# SCHÉMA DIRECTEUR DE LA LIGNE B SUD

Création de voies de garage

ENQUÊTE PUBLIQUE PRÉALABLE À LA DÉCLARATION DE PROJET

Mémoire en réponse suite à l'avis de l'autorité environnementale  
N°AE 2017-55

#### 4.1 Projet de renouvellement de la signalisation et la fiabilisation des garages et dégarages

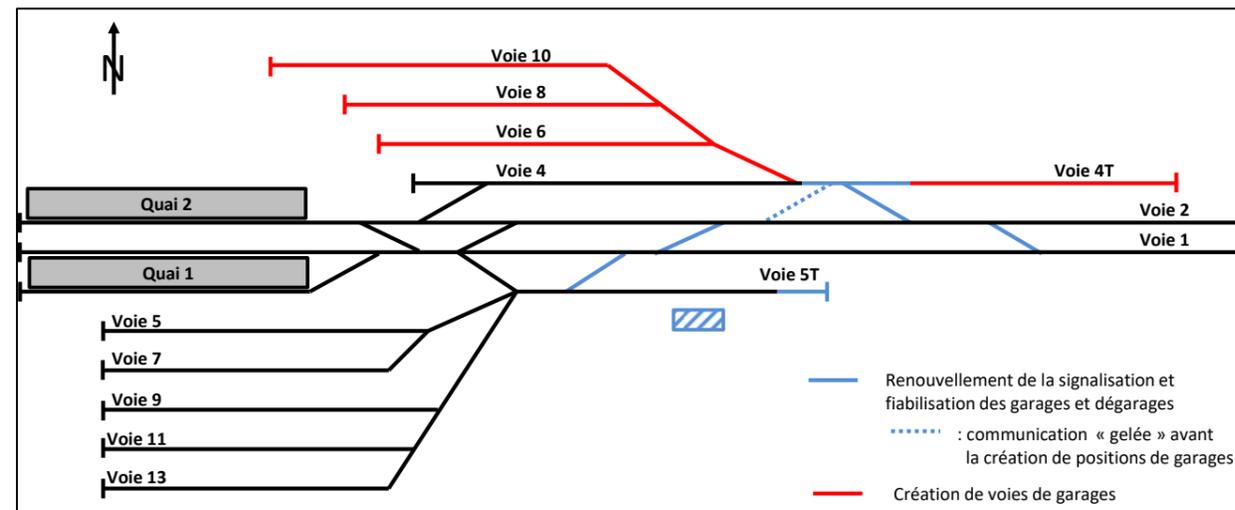
« Ces travaux préalables relèvent à la fois du renouvellement patrimonial du matériel et de l'amélioration de l'exploitabilité du terminus. Ces travaux ne sont pas précisément décrits par le dossier. »

Ces travaux consistent en particulier à réaliser les aménagements suivants :

- la construction d'un nouveau local de signalisation (200m<sup>2</sup>) ;
- l'allongement des voies 4 (de 75 mètres) et 5 (de 67 mètres) ;
- Pose de 5 nouvelles communications de voie dont 1 est gelée.

- la construction d'un nouveau local de signalisation (200m<sup>2</sup>) ;
- l'allongement des voies 4 (de 75 mètres) et 5 (de 67 mètres) ;
- pose de 5 nouvelles communications de voie dont 1 est gelée.

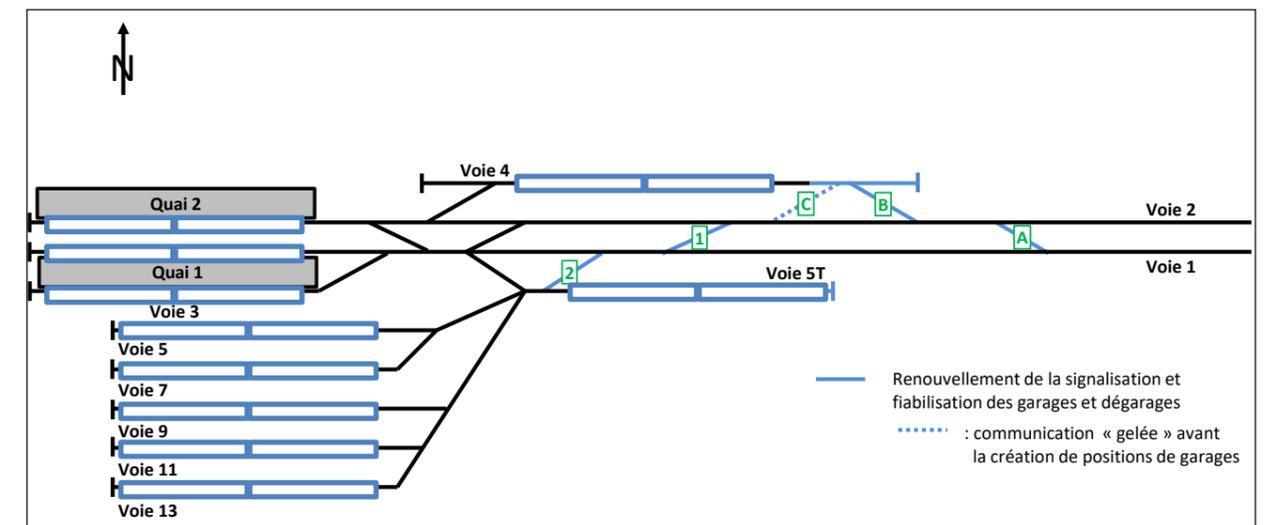
« Considérant la proximité géographique et temporelle des différentes opérations, les liens et interactions entre les interventions et leur nature, l'Ae estime que ces deux ensembles de travaux appartiennent à un même projet. »

- le renouvellement de la signalisation et la fiabilisation des garages et dégarages est validé et financé : sa réalisation est certaine ;
- le projet de création de voies de garages n'en est qu'au stade de l'enquête publique, il n'a pas obtenu de financement : sa réalisation est hypothétique.

Si la création de propositions de garage n'était pas réalisée, alors 4 des 5 communications resteraient utiles et seule 1 communication ne serait pas utile.

Les communications référencées ci-avant 1 et 2 offriront la possibilité de garer / dégarer des trains sur le faisceau actuel directement depuis / vers les voies principales. Actuellement, tous les garages et dégarage empruntent la voie 5T et occupent les voies à quai.

De même, les communications référencées A et B permettront la possibilité de garer / dégarer directement des trains sur la voie 4 directement depuis / vers les voies principales.

La communication référencée C trouvera son utilité avec le futur faisceau de garage : cette communication est « gelée » avant la création des voies de garage.

Configuration actuelle du périmètre d'étude à Saint-Rémy-lès-Chevreuse (Source : Etude acoustique et vibratoire de la RATP à Saint-Rémy-Lès-Chevreuse, 2017).

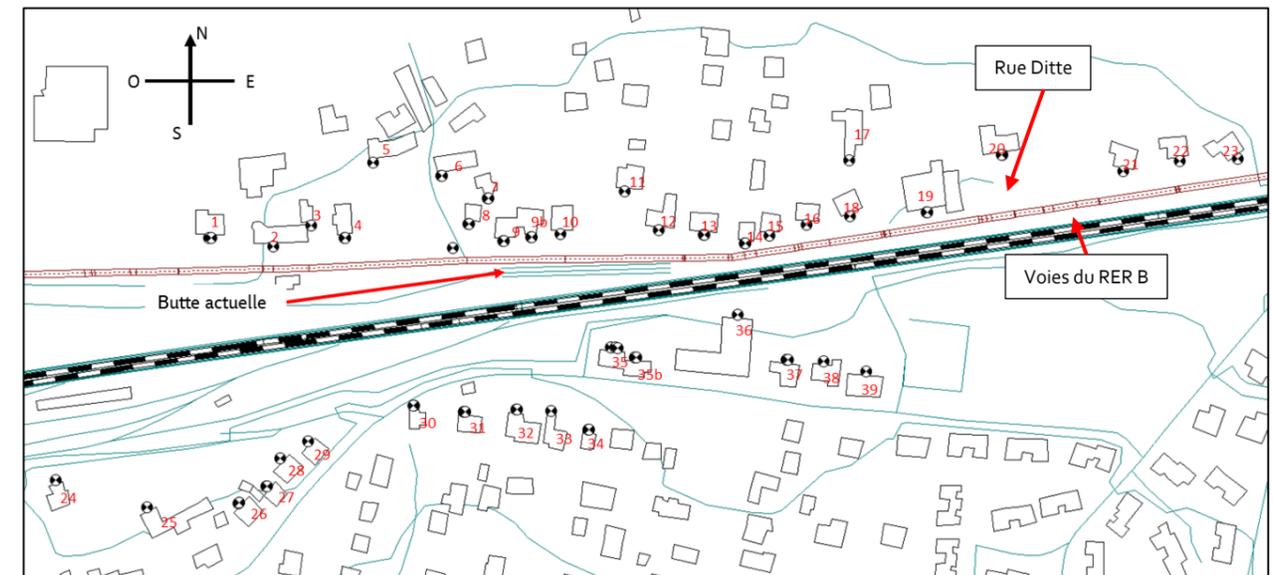
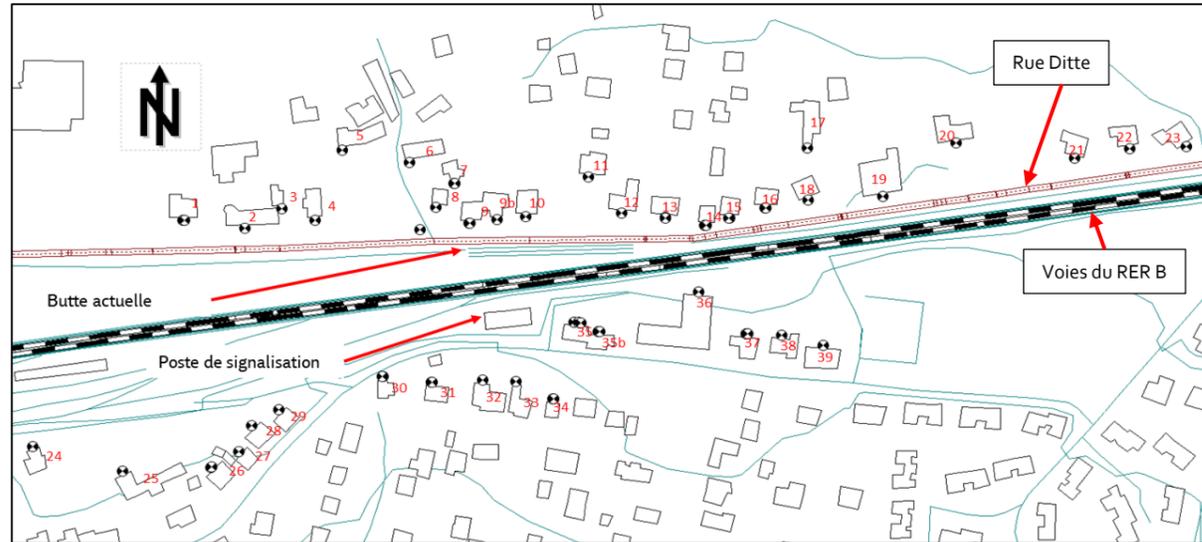
« Par rapport à l'avis de l'Ae précédent, le maître d'ouvrage a fait des efforts manifestes sur le volet acoustique en fournissant, dans l'étude d'impact, des éléments de synthèse et des cartes issus de l'annexe correspondante. Pour autant, ces dernières sont illisibles et sans légende. Le traitement du sujet par l'annexe acoustique ne permet que partiellement de répondre aux recommandations de l'Ae, ainsi que la suite de l'avis le développe. »

L'ajout de la rue Ditte et des voies du RER B, ainsi qu'un commentaire ci-après en rouge, ont été apportées aux cartes du dossier d'enquête issues de l'annexe acoustique (Etude d'impact, chapitre 4 : Analyse de l'état initial de l'environnement, XII. Santé publique, 2. Environnement sonore et vibratoire).

La modélisation du site avant et après la pose des différents appareils de voie est présentée respectivement sur les deux figures ci-dessous :

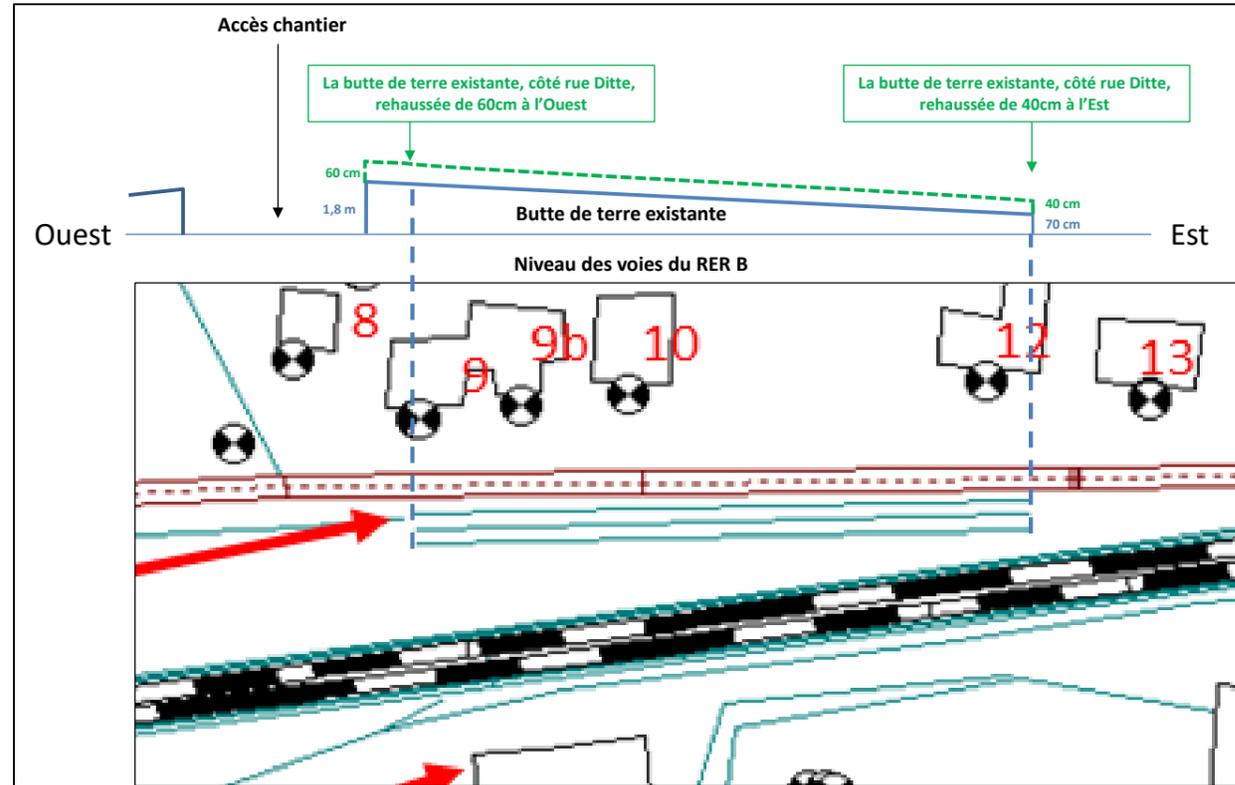
« L'Ae relève néanmoins que ces conclusions favorables de l'étude acoustique intègrent déjà une modification du merlon, et sont en conséquence assorties d'une recommandation visant à prolonger la butte de terre au maximum vers l'est pour protéger les riverains de la rue Ditte et de la rehausser à minima de 60 cm à l'ouest et de 40 cm à l'est ».

*L'Ae recommande de préciser les modalités prévues pour le rehaussement et le prolongement du merlon existant, de manière à assurer la protection acoustique des riverains durant la période transitoire correspondant à la situation de référence. »*

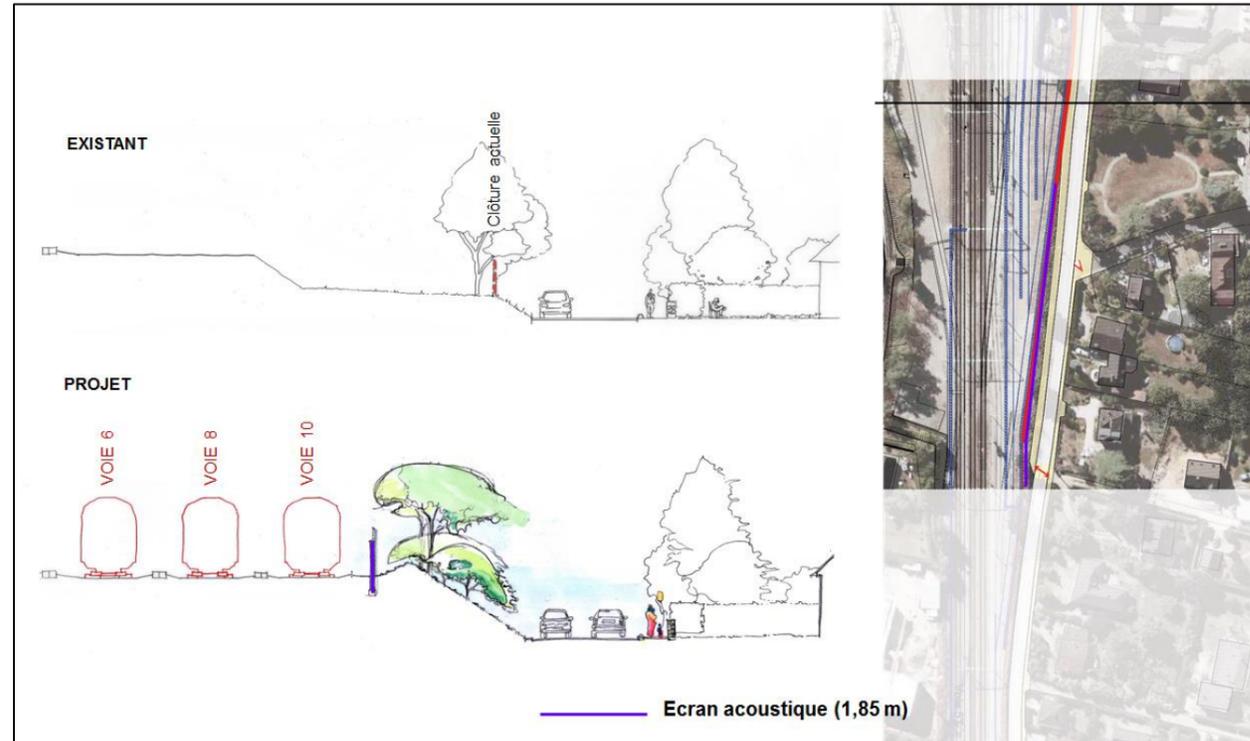
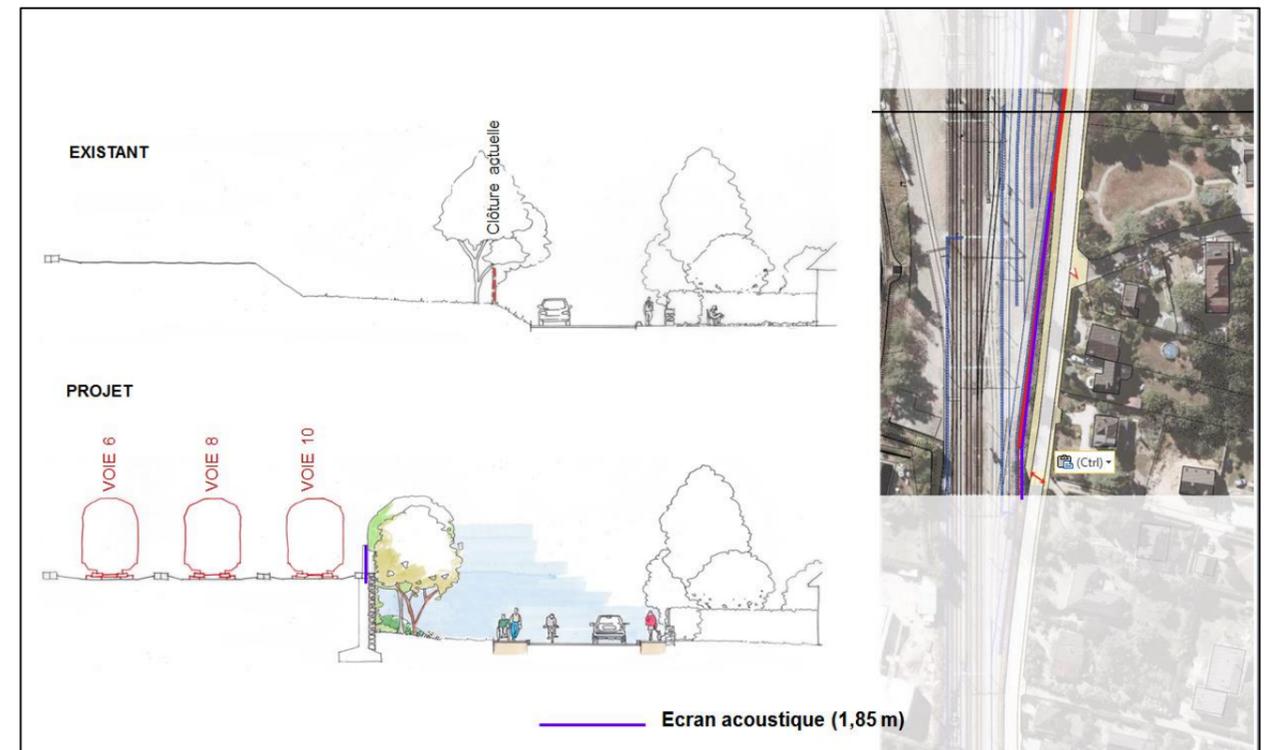
« L'Ae recommande de représenter précisément sur un même document, en plan et en coupe, le mur de soutènement et le mur anti-bruit, pour chacune des deux variantes. »

Un écran antibruit d'au minimum 1,85 mètre de hauteur par rapport au sol doit être placé le long d'une partie de la rue Ditte. Le plan ci-après illustre le linéaire de la rue Ditte concerné par cet écran.

Les propriétés de cet écran disposent d'une part d'un côté très absorbant (côté voies) et, d'autre part, d'un côté moins absorbant qui peut être traité par un parement de pierres de meulières destiné à l'aspect esthétique côté rue Ditte.

Le détail de sa mise en œuvre est fonction du secteur de la rue Ditte concerné, et de la variante d'insertion retenue.

Pour la partie étroite de la rue Ditte, dans tous les cas l'actuelle clôture sera remplacée par un écran. Le photomontage ci-après, issu de l'étude impact, illustre le principe de cette mise en œuvre.

Pour la partie large de la rue Ditte, la mise en œuvre sera fonction de la variante d'insertion retenue :

- dans le cas de la variante « Talus », la coupe ci-après, élaborée sur la base d'une coupe figurant dans l'étude impact, et située un peu au-delà de l'implantation de l'écran antibruit, plus à l'Ouest, illustre le principe de cette mise en œuvre

- dans le cas de la variante « Espace public », la coupe ci-après, élaborée sur la base d'une coupe figurant dans l'étude impact, et située un peu au-delà de l'implantation de l'écran antibruit, plus à l'Ouest, illustre le principe de cette mise en œuvre :

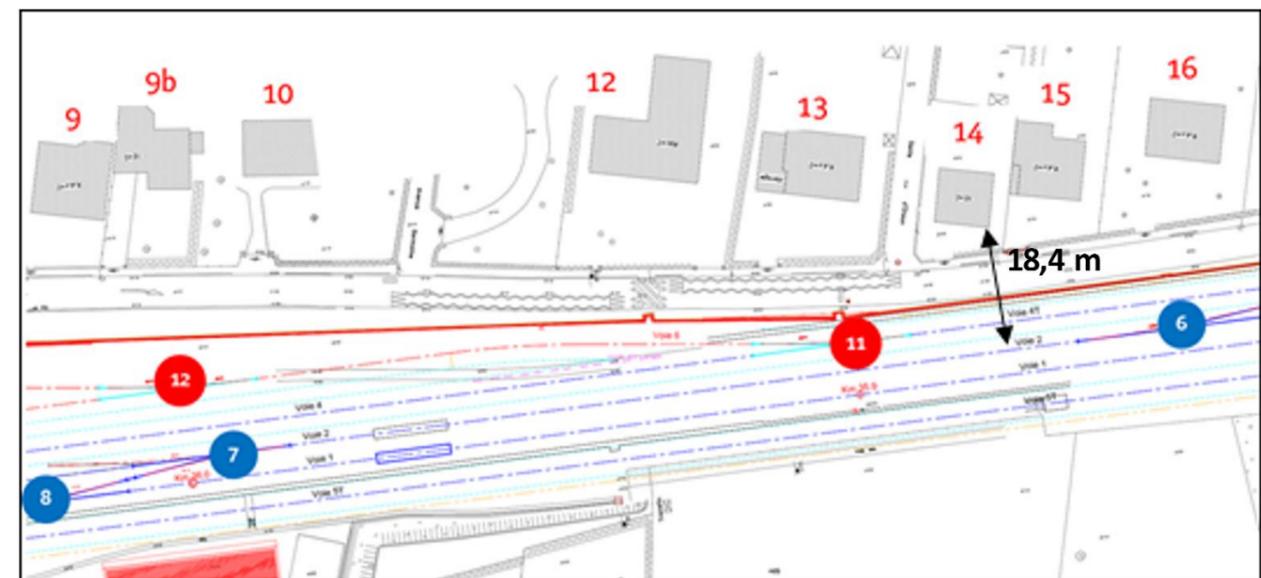
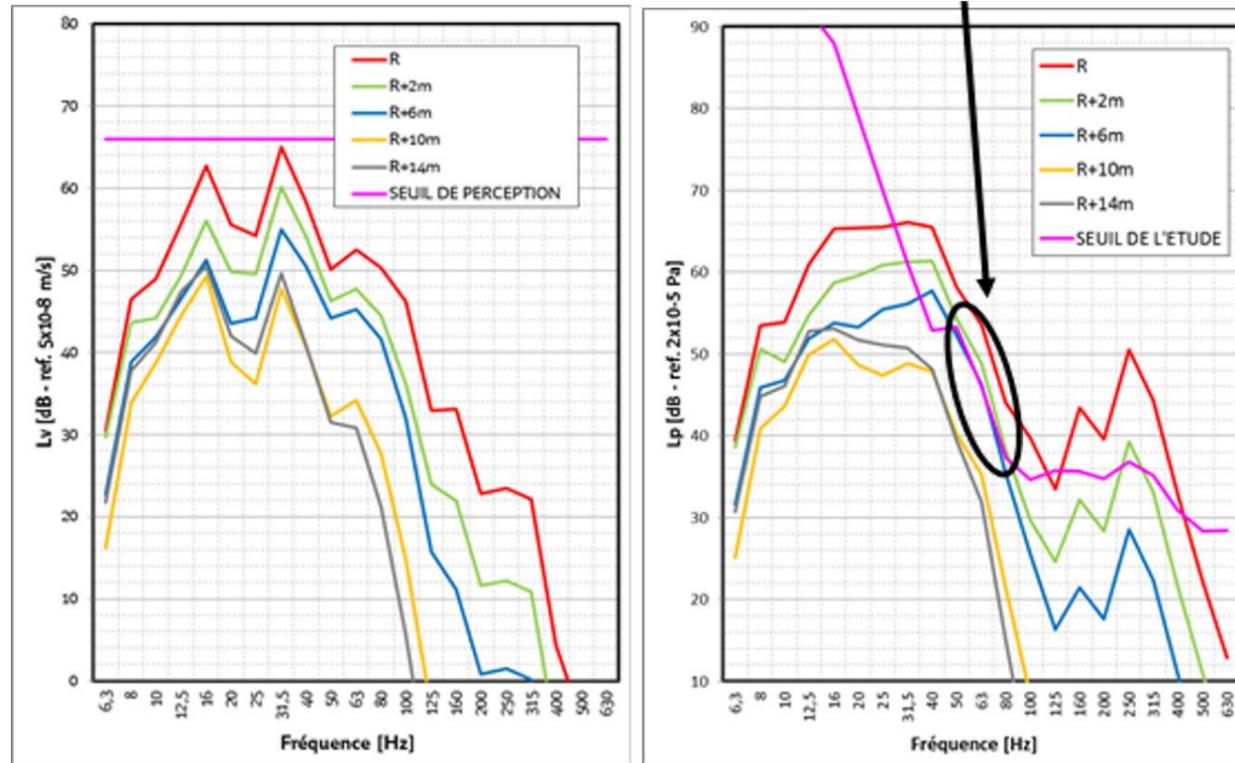
« L'argumentaire développé pour « ne pas surdimensionner les protections antivibratiles » qui conduit à ne pas mettre en œuvre de travaux d'atténuation vibratoire des appareils de voie 2, 3, 12, 13 ne paraît pas clair à la lecture du dossier.

L'Ae recommande de mieux justifier l'analyse sur les appareils de voie 2, 3, 12 et 13 pour lesquels il n'est pas prévu de travaux d'atténuation des vibrations au regard des habitations. »

D'autres mesures de propagation ont dans le sol ont été réalisées sur le site.

Des mesures complémentaires de caractérisation vibratoire d'un appareil de voie ont également été réalisées sur l'appareil de voie de Gif-sur-Yvette.

De ces mesures a pu être déduite la modification des contraintes appliquées sur la voie de la part d'un ADV.

Ces forces ont été injectées sur la voie dans le cas de référence puis propagées à différentes distances.

- la distance entre les bâtiments et les appareils de voie figure en 3ème colonne ;
- à cette distance est retranchée la valeur de 18,4 m issue des mesures sur le site (entre le bâtiment 14 et la voie principale la plus proche) ;
- la « distance à ajouter à la configuration de référence », en 4ème colonne, est le résultat de cette soustraction ;
- la valeur de la 4ème colonne est comparée avec le seuil de 6 m obtenu précédemment :
  - si la valeur est inférieure ou égale à 6 m, une mesure de traitement est nécessaire ;
  - si la valeur est inférieure est comprise entre 6 m et 10 , une mesure de traitement est retenue à titre conservatoire bien que pas strictement nécessaire ;
  - à partir de 10 m, une mesure de traitement n'est pas retenue.
